Informe Consolidado de Solicitud de Aclaraciones, Rectificaciones y/o Ampliaciones a la Declaración de Impacto Ambiental del Proyecto "Modificación Proyecto Minero QB2: Transporte terrestre de concentrados en las regiones de Tarapacá y Antofagasta, mejora de la infraestructura y optimización de la operación"

Nombre del Titular : Compañía Minera Teck Quebrada Blanca S.A...
Nombre del Representante Legal : Carlos Roberto Muñoz Brauning
Dirección : Esmeralda 340 piso 9

El presente Informe Consolidado de Solicitud de Aclaraciones, Rectificaciones o Ampliaciones a la Declaración de Impacto Ambiental del proyecto "Modificación Proyecto Minero QB2: Transporte terrestre de concentrados en las regiones de Tarapacá y Antofagasta, mejora de la infraestructura y optimización de la operación", contiene las observaciones generadas en virtud de la revisión de la Adenda.

Figura 1. Obra Modificación de la estación de combustible y Carta IGM 1:50.000.

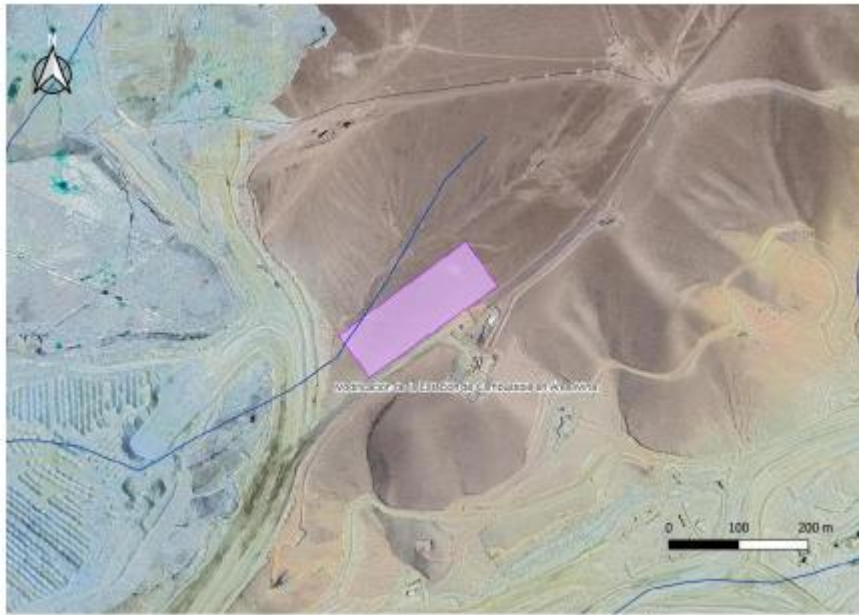
interacciones entre la obra “*Modificación de la estación de combustible*” y una quebrada intermitente (ver Figura 1). Se solicita al titular presentar los antecedentes que permitan descartar que dichas obras interfieren con la superficie de inundación correspondiente a la crecida centenaria del cauce en cuestión. En caso de determinarse que las obras del proyecto se ubican al interior de estas áreas, se solicita presentar los antecedentes del PAS 156 y/o 157, según la solución proyectada.
